SERVICE INFO – INA 0163

Utförandet på vattenpumpshuset har ändrats

Motor: 1.8 TDCI

Best. nr.: 538 0256 10

Bild 2: Ändrade fästpunkter hos vattenpumpen

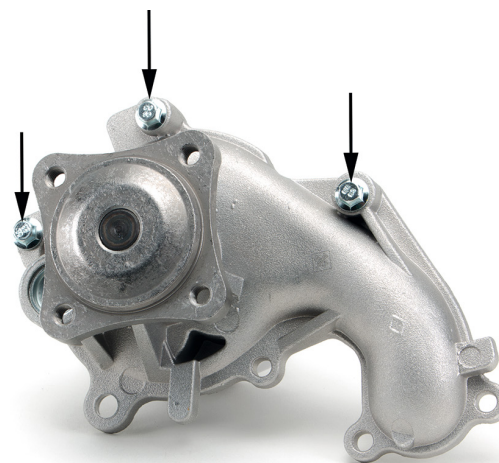
Utförandet på vattenpumpshuset med best. nr. 538 0256 10 har ändrats. Därför skall de medlevererade skruvarna (M6x37) ovillkorligen användas på de tre angivna fästpunkterna (bild 2).

På grund av tjockare material vid de tre fästpunkterna används längre skruvar.
